Impianto fotovoltaico "Macchiareddu" VALUTAZIONE DI IMPATTO AMBIENTALE

RISPOSTA ALLE INTEGRAZIONI

R.32

Figura 3 – Ubicazione postazione di misura n. 1

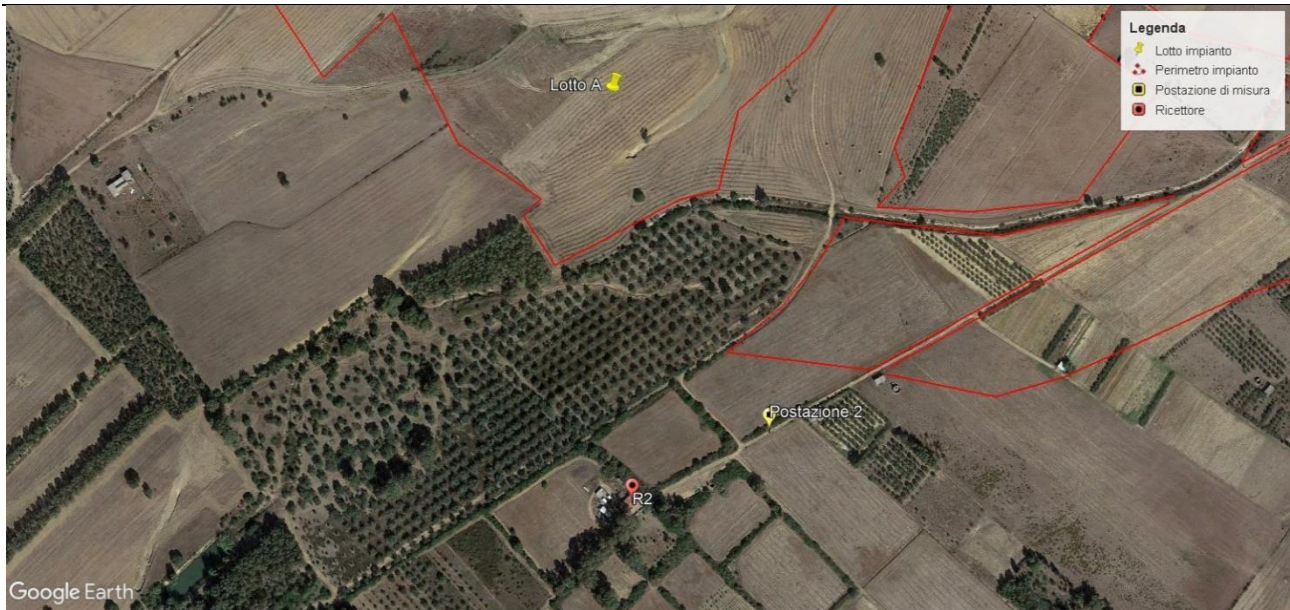
1.1.2. Si chiede di indicare l'ubicazione e i criteri di scelta delle postazioni di misura presso le quali è stata condotta la campagna di monitoraggio acustico.

Le postazioni di misura sono state scelte nelle aree accessibili più prossime ai ricettori individuati, come individuati nella figura seguente.

Le figure che seguono invece riportano le viste di dettaglio di ciascuna delle postazioni di misura.

Figura 5 - Ubicazione linee elettriche MT

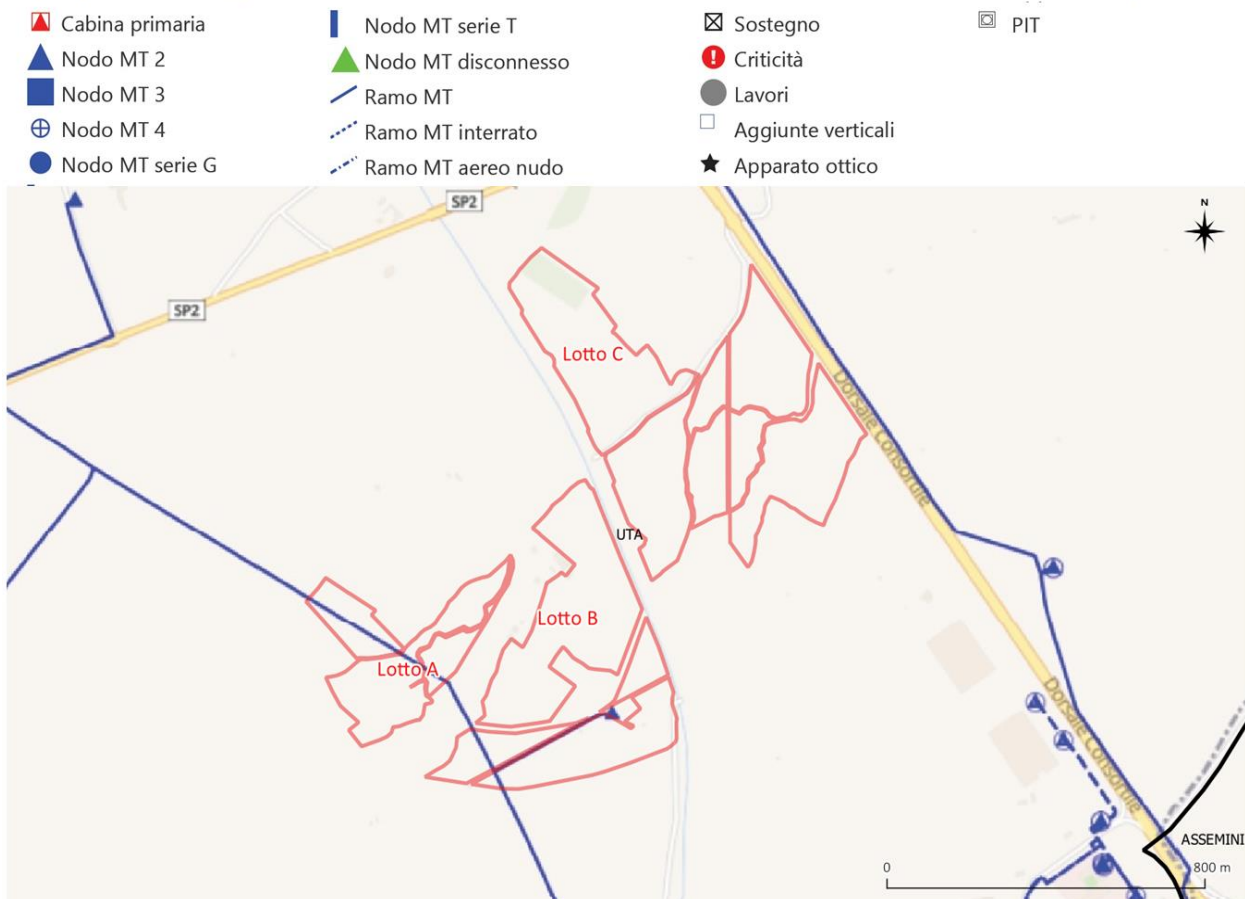
2.1.1. Elaborare cartografia di insieme e dettagliata per tutti gli elettrodotti (secondo la definizione di cui alla Legge n.36/2001) in progetto in alta e media tensione, con indicazione grafica della relativa fascia di rispetto ed eventuali, ambienti abitativi, e/o luoghi adibiti a permanenza superiore alle 4 ore giornaliere prossimi al tracciato.

2.1.2. Fornire indicazioni della metodologia o del modello di calcolo delle fasce di rispetto, utilizzati per tipologia di sorgente e relativi parametri di caratterizzazione.

- nell'intera area di progetto dell'impianto fotovoltaico, Lotto A, Lotto B e Lotto C non sono presenti linee AT;
- nel lotto A è presente solo una linea MT, per circa 400m, dalla quale è stata mantenuta una fascia di rispetto per i tracker di 3,5 m per parte, come si evince anche dalla TAV. 13A – Planimetria di dettaglio LOTTO A;
- nel lotto B sono presenti due linee MT, di cui una all'interno del lotto per circa 150m, mentre una passante bordo strada, dalla quale è stata mantenuta una fascia di rispetto di 15 m, così come previsto dalle NTA del CACIP, come si evince anche dalla TAV. 13B – Planimetria di dettaglio LOTTO B;
- nel lotto C non sono presenti linee MT, come si evince anche dalla TAV. 13C – Planimetria di dettaglio LOTTO C.

Per la determinazione delle fasce di rispetto dalle linee MT presenti all'interno dei Lotti A e B, è stato preso a riferimento quanto riportato nelle Linee Guida per le Connessioni alla Rete Elettrica di e-distribuzione recante la fascia da asservire da asse linee (prima tabella) o per intero (seconda tabella) ai fini di un eventuale esproprio o servitù.

Figura 6 – Impianti in esercizio e autorizzati nell’area vasta di progetto

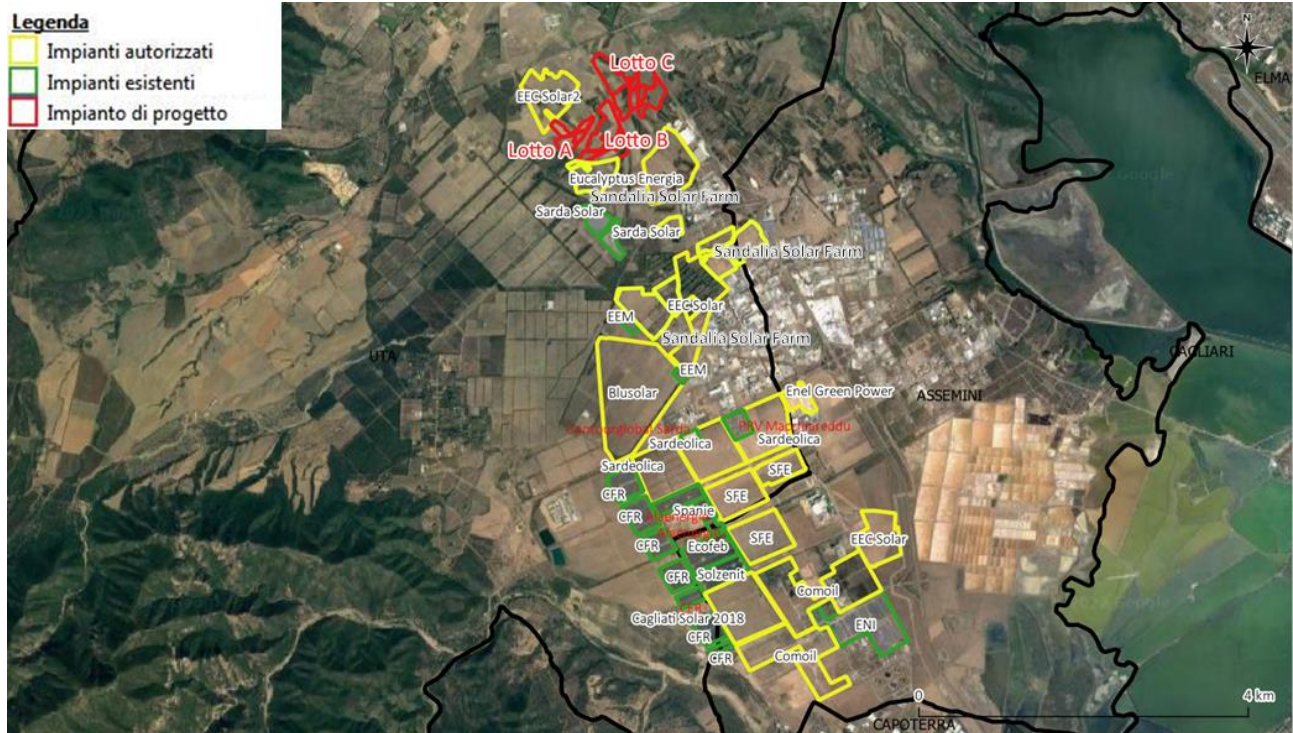
- 3.1.1. Si chiedono le fotosimulazioni prodotte da punti percettivi sensibili con l'inserimento del progetto e di eventuali impianti FER già realizzati e/o autorizzati. Le fotosimulazioni dovranno essere realizzate su immagini fotografiche reali e nitide, riprese in condizioni di piena visibilità, privilegiando punti di maggiore visibilità di impianto, corredate da planimetria con coni ottici, ed infine immagine aerea che rappresenti la totalità degli interventi.**

L'orografia dell'area di progetto è pianeggiante e distante dai maggiori centri abitati della zona e per questo motivo nell'area vasta si rileva la presenza di altri progetti di impianti fotovoltaici di grandi dimensioni, in esercizio o autorizzati, come riportato nella Tabella 22 del SIA e il cui aggiornamento - sulla base dei decreti emessi dalla Giunta regionale udite le proposte dell'Assessore della Difesa dell'Ambiente successivamente alla redazione del SIA depositato dalla scrivente nell'ambito del procedimento di VIA del progetto in esame - è riportato nella tabella e nella figura seguente:

Come si evince dalla Figura 6, l’unico impianto in esercizio più prossimo all’area di progetto è quello della società Sarda Solar S.r.l. che occupa una superficie di circa 10 ha; gli impianti autorizzati più prossimi invece sono quello della società Sandalia Solar Farm S.r.l. - che è suddiviso in 4 lotti distinti nell’intorno dell’area del progetto in esame - e quello della società EEC Solar 2 S.r.l.

Figura 8 - Area attuale del progetto con perimetro ridotto del Lotto A

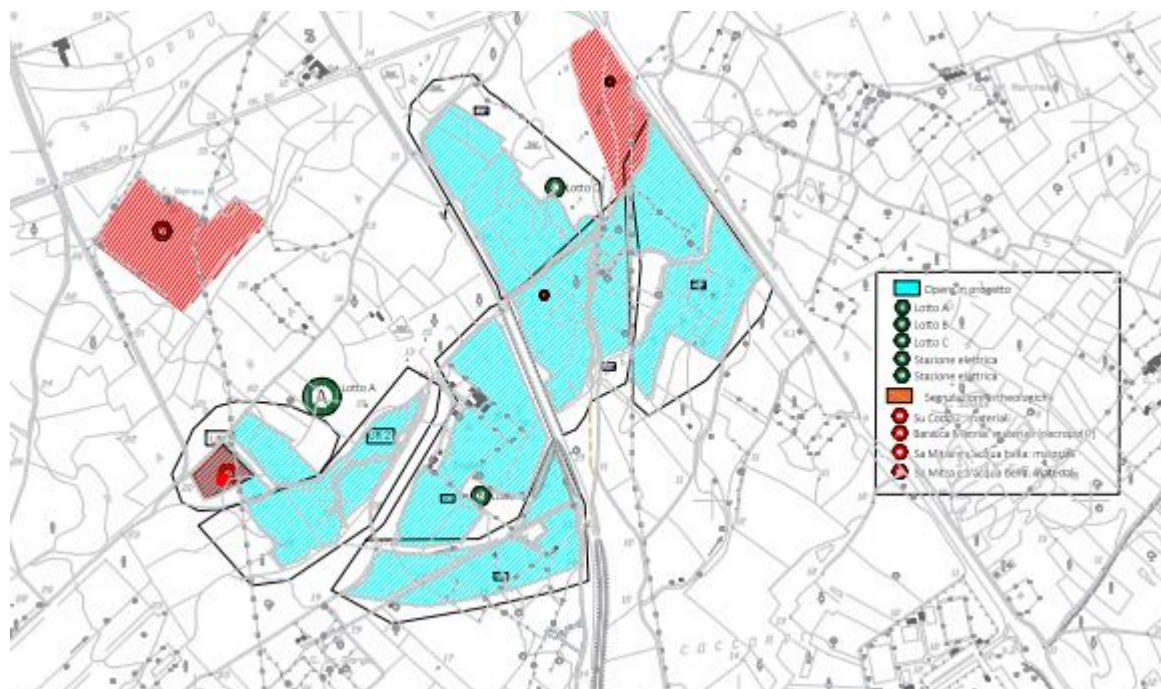
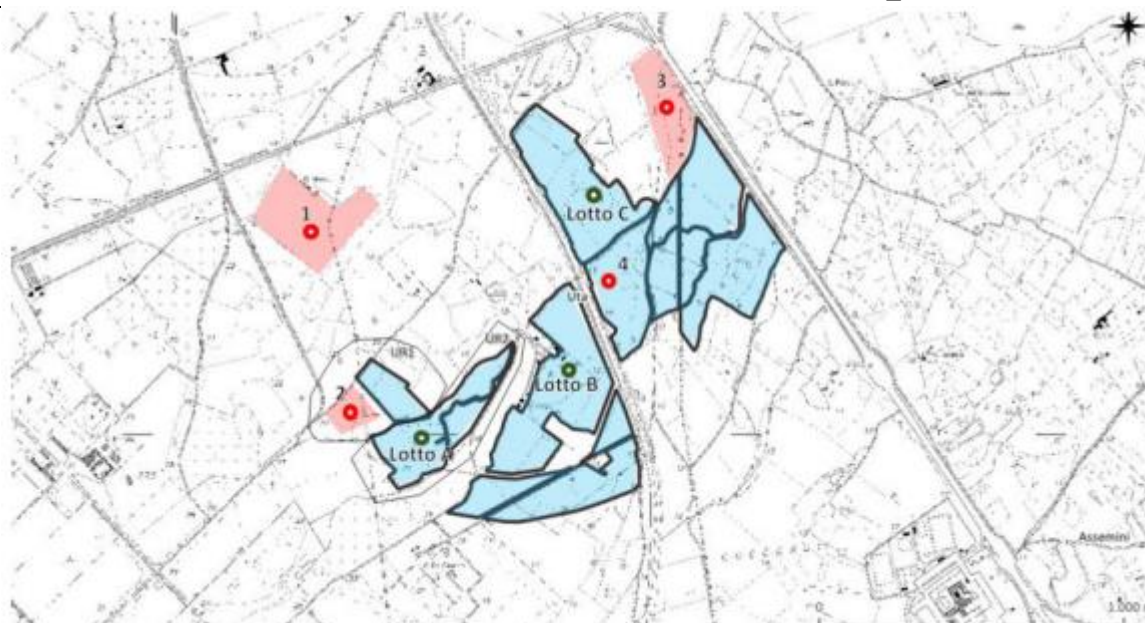
6.1. Si chiedono gli approfondimenti indicati dalla competente Soprintendenza Archeologia, belle arti e paesaggio con il parere endoprocedimentale prot. n. 4431 del 11/02/2022 (condiviso dal Servizio II della Direzione Generale ABAP) in merito alla tutela del patrimonio culturale archeologico e le valutazioni del proponente in merito alla modifica del layout del progetto in esame proposto per la tutela paesaggistica delle aree interessate, nel senso sempre indicato dal suddetto medesimo Ufficio periferico del Ministero della Cultura per le fasce ripariali dei corsi d'acqua Riu S'Isca de Arcosu ed il Gora S'Acqua Frisca.

Allo scopo di non interferire con aree a potenziale rischio archeologico alto, la scrivente ha valutato opportuno scorporare dal progetto precedentemente sottoposto alla procedura di screening la porzione occidentale del Lotto A identificata con il codice UR1 nella cartografia della VIARCH, ovvero la porzione in cui le prospezioni archeologiche avevano evidenziato un rischio alto per la potenziale presenza di elementi riconducibili ad una necropoli.

In conseguenza della suddetta ripermimetrazione l'area totale del progetto è stata ridotta dai 64,9 ettari iniziali a 63,32 ettari; in particolare, l'area del lotto identificato come Lotto A nel quale era ubicato l'UR 1 è stata ridotta da 11,8 ettari a 9,50 ettari. E' inoltre diminuito il numero dei moduli fotovoltaici totali del progetto che dai 77.472 iniziali sono stati ridotti a 75.240 e il numero delle strutture di sostegno che sono passate a 2.505 rispetto alle 2.565 inizialmente previste. Non vi sono state variazioni invece rispetto alle modalità costruttive del progetto sulla base del quale è stata condotta l'indagine archeologica oggetto della VIARCH versione 01 di ottobre 2021 depositata nell'ambito della VIA ministeriale in esame.

Si precisa che *“La modifica del layout del progetto in esame”* alla quale fa riferimento il Responsabile del Procedimento del Servizio V del MIC è stata pertanto effettuata volontariamente dalla scrivente e consiste nella **riperimetrazione in riduzione dell'area di progetto inizialmente considerata in sede di screening regionale, allo scopo di tutelare aree potenzialmente interessate da vincolo archeologico** e quindi *“per la tutela paesaggistica delle aree interessate”*.

Figura 9 – Ubicazione proposta per l'esecuzione dei saggi archeologici (in fucsia)

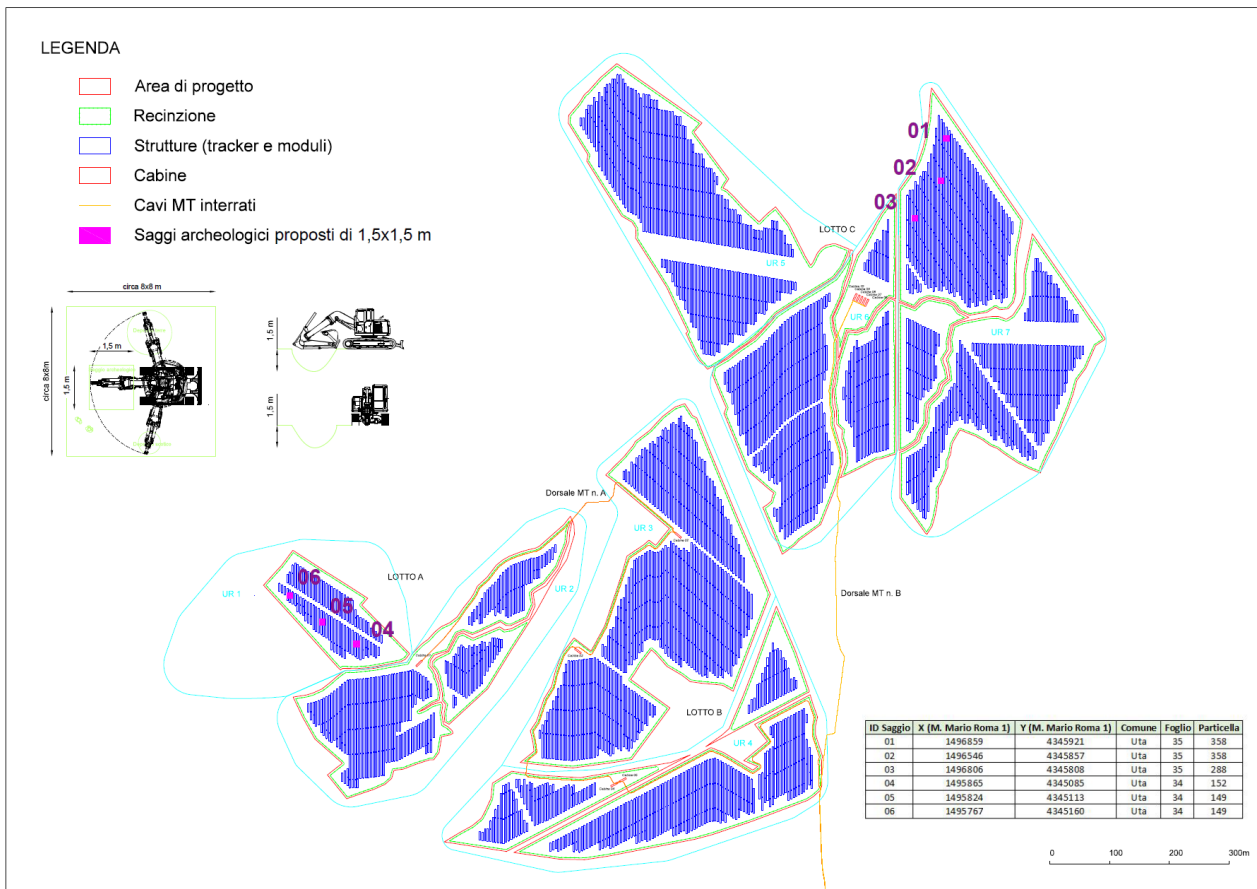
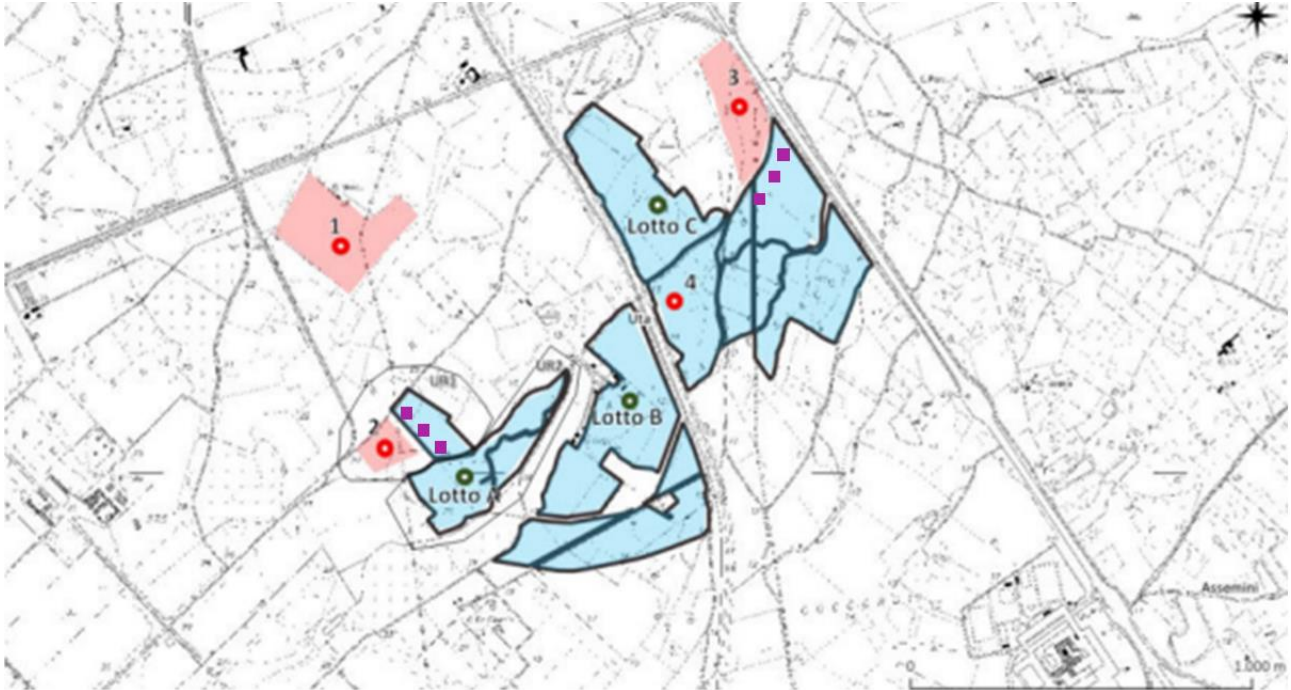
In merito alla richiesta di attivare la procedura di cui all'art. 25, commi 8 e segg. del D.Lgs. 50/2016 che prevede, ai sensi del medesimo comma 8, lett. C, la realizzazione di saggi archeologici preliminari tali da assicurare una sufficiente campionatura dell'area interessata dai lavori di cui alla citata **nota prot. 34895 del 29/09/2021** della Soprintendenza Archeologia Belle Arti e Paesaggio per la Città Metropolitana di Cagliari e le province di Oristano e Sud Sardegna, con **nota prot. MIC_SABAP-CA|11/02/2022|0004431** la suddetta Soprintendenza riporta che *“Dalla documentazione progettuale pubblicata sulla piattaforma web (procedura di VIA) si evince che l'area dell'impianto è stata ripermimetrata escludendo la zona identificata come UR1 nel lotto A (aree a rischio 1 e 2), per cui si riscontrava un alto rischio archeologico. Pertanto, il rischio di rinvenimenti archeologici fortuiti è stato indubbiamente ridotto. In via prudenziale, al fine di limitare ulteriormente il rischio di eventuali rinvenimenti fortuiti che potrebbero anche compromettere in fase esecutiva la fattibilità dell'opera, si suggerisce un approfondimento di indagine con un numero limitato di saggi di dimensioni ridotte nelle zone immediatamente adiacenti le aree a rischio, a est dell'area di rischio n. 2 e a sud dell'area di rischio n. 3”*.

incontro allo scopo di illustrare in dettaglio la proposta operativa ed ottenere formale nulla-osta all'esecuzione nelle modalità proposte. Non avendo ricevuto riscontro, in data 21/03/2022 è stata inviata una formale proposta operativa per l'esecuzione dei saggi archeologici con individuazione dei punti esatti in cui potranno essere realizzati, come mostrato nella figura seguente.

La realizzazione dei saggi è stata prevista all'interno dell'area di progetto in terreni per i quali sono già stati firmati i contratti di compravendita.
